nr.	Opmerking en/of vraag	Reactie gemeente	wel/niet overgenomen	Besproken met KBG 24-3-2025
1	Graag de K&R-zones die nu bij de Rehobothschool liggen, weghalen. Dat werkt straks verwarrend en geeft gevaarlijke situaties. Als mensen de Laan van Leeuwenstein opkomen moeten ze gelijk de parkeerplaats opdraaien en niet twijfelen of ze ook nog naar de K&R-zone gaan, of daarvoor gaan staan wachten. Dat geeft verwarring en opstoppingen. Dat wil je niet.	Dit lijkt logisch en gaan we bekijken in combinatie met mogelijkheid bussen naar en van het parkeerterrein te leiden.	wel	Dit geldt voor alle parkeervakken aan de zuidzijde. Er zouden dan in totaal 10 parkeerplaatsen aan de zuidzijde komen te vervallen. We bekijken of er aan de noordkant dan nog parkeerplaatsen bij moeten komen, omdat de hoeveelheid parkeerplaatsen mogelijk wel nodig/gewenst is.
2	Kunnen touringcars de draai maken (parkeerplaats op/af)?	Is krap en gaan we bekijken, zie ook antwoord hier boven.	wel	Rijcurve parkeerterrein op (en zelfde route af) is gemaakt. Via één inrit is het wel mogelijk, als deze iets wordt verbreed. Verzocht wordt om via de ene inrit in te rijden en dan via de andere eruit, zodat niet achteruit gereden

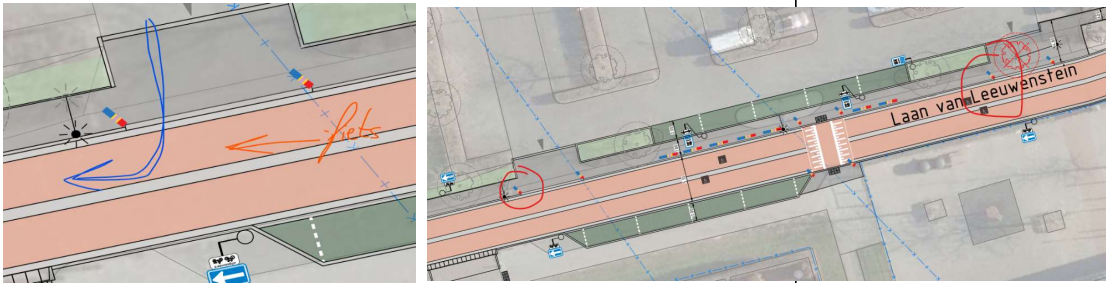
27	De leerlingen van het Lingeborg die vanaf het station komen snijden altijd een beetje af, waardoor ze aan de zuidkant van de Oudenhof (nu Tuinfluitersstraat) een gedeelte voer straat en fietspad lopen. Dat stukje wordt in het plan niet meegenomen (zie afbeelding).		nee	Nemen we niet mee, fietsers kunnen over de rijbaan en voetgangers over het voetpad.
28	Lingeborgh verzoekt om een extra drempel voor de oversteek van voetgangers voor de hoofdingang van de school te maken. OM de toegankelijkheid voor voetgangers naar de hoofdingang te bieden		wel	We bekijken of er een drempel mogelijk is nabij deze inrit, waarbij rekening gehouden wordt met comfort inrijden inrit (voor Gehandicaptenparkeerplaats)
29	De voorrangsregeling aan het einde van de rechtsafer moet andersom, in het voordeel van de auto. Fietsers moeten hier voorrang verlenen om oponthoud voor het autoverkeer te voorkomen.		nee	Gemeente heeft voorkeur voor voorrang fiets, om de fietsers ook vanaf deze zijde een directe, veilige en duidelijke route te bieden, net zoals bij de rotonde. De provincie kan hier mee instemmen.
